### Bilag 3

#### Høring 'Scherfigsvej 8' indsigelser

### Offentlig høring – Scherfigsvej 8 – Østerbro – Forslag til Lokalplan.

## Høringssvar til Lokalplan for Scherfigsvej 8, 2100 København Ø. - matr.nr. 4804 Udenbys klædebo.

Project: LP-1010  
 Number: 3

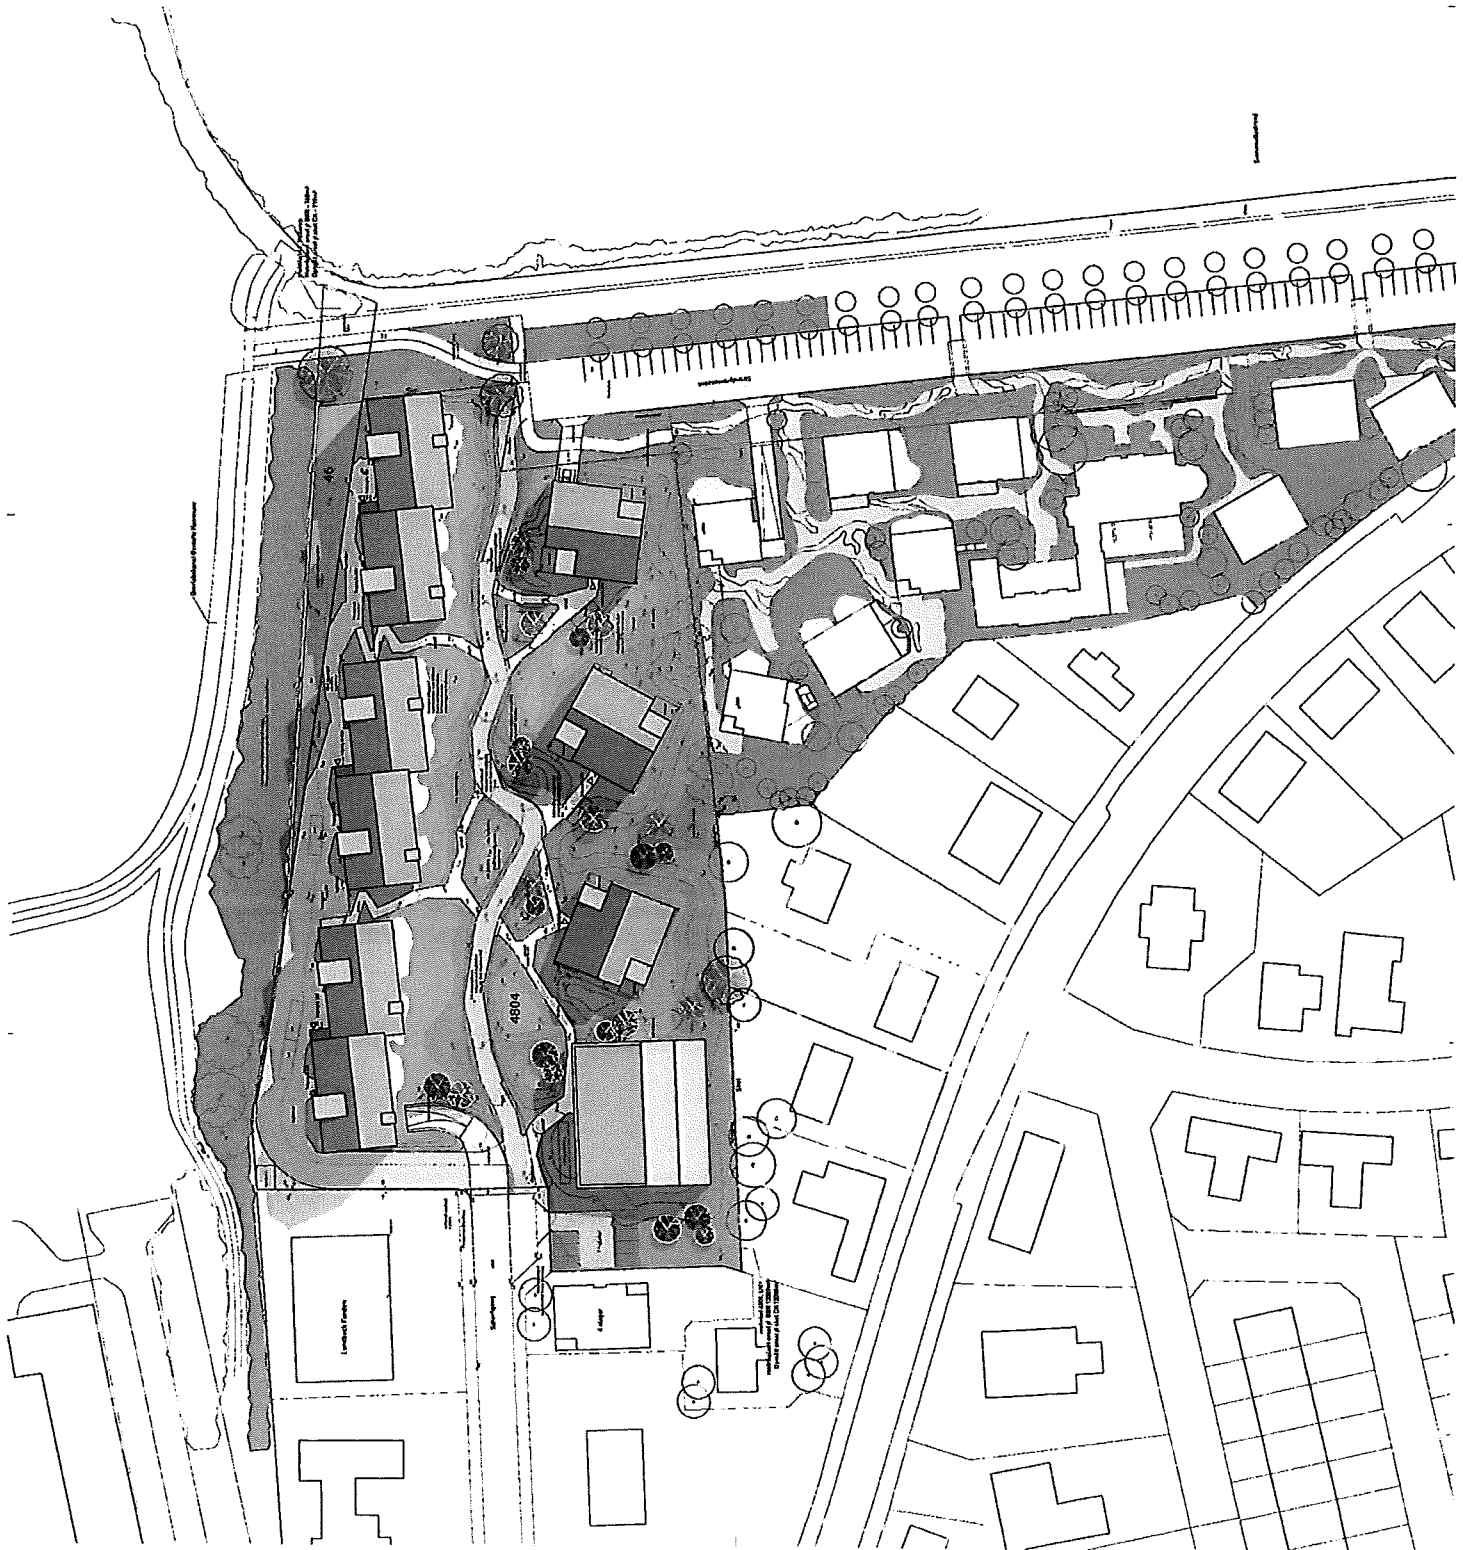
Gentofte Kommune har imod forventning afslået ansøgning om at der må etableres tilkørselsvej på matr. 46 Hellerup, hvorfor den projekterede tilkørselsvej nord om boligblokkene må omkalfatres.

For at undgå at flytte boligblokkene mod syd og for at bevare det åbne strandeng landskab som lokalplanen lægger op til foreslår vi at tilkørselsvej, cykel og sti forbindelser nord om boligblokkene ændres iht. vedlagte kortskitse LP1010 af 30.03.2016 udarbejdet af Arkitema Arkitekts.

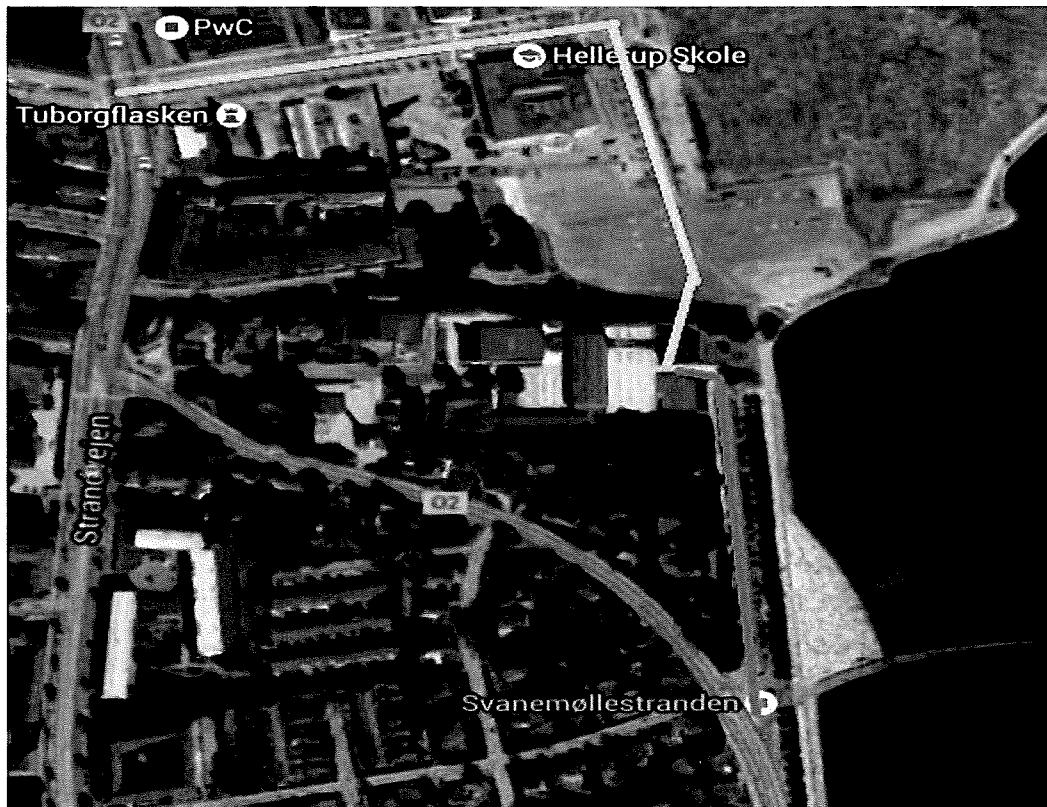
Scherfigsvej er som en almindelig villavej ca. 7,5 meter bred, men som det fremgår af billederne nedenfor for henholdsvis formiddag og eftermiddag, er der meget ofte, - og i særdeleshed i perioden morgen/formiddag samt igen ud på eftermiddagen - parkeret biler i hver side af Scherfigsvej, hvorved den farbare vej reduceres til en brede på 3,5 meter, idet en personbil fylder ca. 2 meter i bredden. Dette udgør tydeligvis et problem, da en lastbil typisk er 2,55 meter bred, hvorved det f.eks. vil være fysisk umuligt for to lastbiler eller for en personbil og en lastbil at passere hinanden på Scherfigsvej. Denne problematik er både gældende ned langs Scherfigsvej, samt i selve svinget ved indførelsen til Scherfigsvej.

Grundet problematikken med bredden på Scherfigsvej opfordrer vi til at tung trafik i forbindelse med byggeriet ikke ledes af Scherfigsvej, men i stedet for kan komme ind til området via enten Strandøre/Strandpromenaden og/eller via Dessaus Blvd. Disse to veje er markeret med henholdsvis rødt og gult på billede XX. Den tunge transport kan evt. ledes via Dessaus Blvd., såfremt der bygges en midlertidig overgang/kørerampe over den eksisterende skybrudskanal og dermed få direkte adgang til byggepladsen.
